# CentreCOM® 9006SX/SC リリースノート

## 1. ソフトウェアバージョン 1.0.3J

「オペレーションマニュアル」2-65 ページ

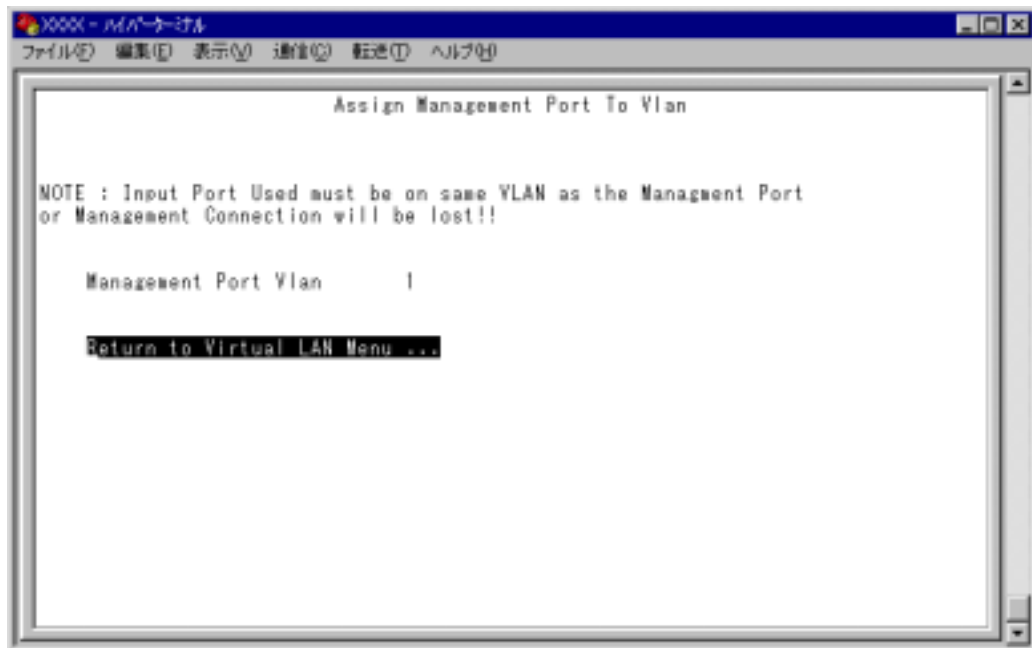
### 3.1 マネージメントポートのVLAN割り当て(Assign Management Port To VLAN オプションの追加)

本バージョンより、管理用のマネージメントポートをDefault VLAN以外のVLANに割り当てる  
ことが可能になりました。

デフォルト設定では、マネージメントポートは「Default VLAN(ID = 1)」に所属しています。  
Default VLAN以外のVLANにマネージメントポートを割り当てる場合に、このオプションであ  
らかじめ定義されたVLANのID番号を設定します。

マネージメントポートと本体へのアクセスを行うポートは同一のVLANに属している必要があり  
ます。マネージメントポートと異なるVLANに属しているポートから本体にアクセスすること  
はできませんのでご注意ください。

1. [ Main Menu ] -> [ Virtual LANs/QoS ] -> [ Assign Management Port To VLAN ] とす  
すみ、次の画面を表示します。

2. **[M]**を入力して、既存のIDをハイライト表示します。
3. **[Enter]**キーを押して、「->」プロンプトを表示します。
4. 「->」プロンプトに続けて、あらかじめ定義されたVLANのID番号を半角数字で入力します。
